Audi RS e-tron GT エアスプリングストラットの改修

リコール届出番号	外-3340	リコール届出日	2022年1月19日
基準不適合状態にあると認める構造、装置又は性能の状況及びその原因	緩衝装置のエアスプリングストラットにおいて、製造時に当該ストラットの加工不良により、保持クリップを組み付ける溝が正しく加工されていないものがあります。そのため、保持クリップが溝に確実に嵌っておらず、最悪の場合、当該クリップが外れ、エアスプリング内の空気が漏れることにより、警告灯が点灯するとともに車高が下がるおそれがあります。		
改善措置の内容	全車両、エアスプリングストラットの保持クリップの組み付け状態を確認し、確実に組み付けられていない場合は、エアスプリングストラットを良品と交換します。

不具合発生箇所

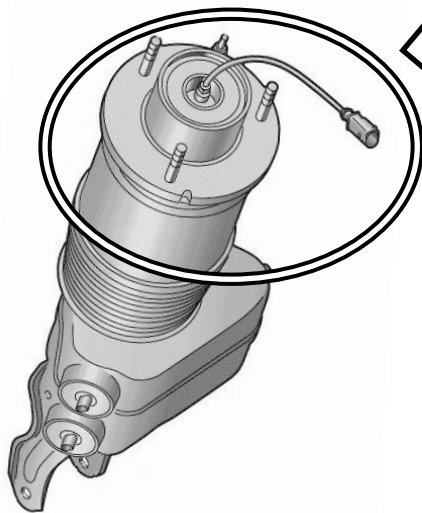
保持クリップの組み付け溝

正常加工の保持クリップの組み付け溝

加工不良の保持クリップの組み付け溝

注： は、点検し、交換する部品を示します。
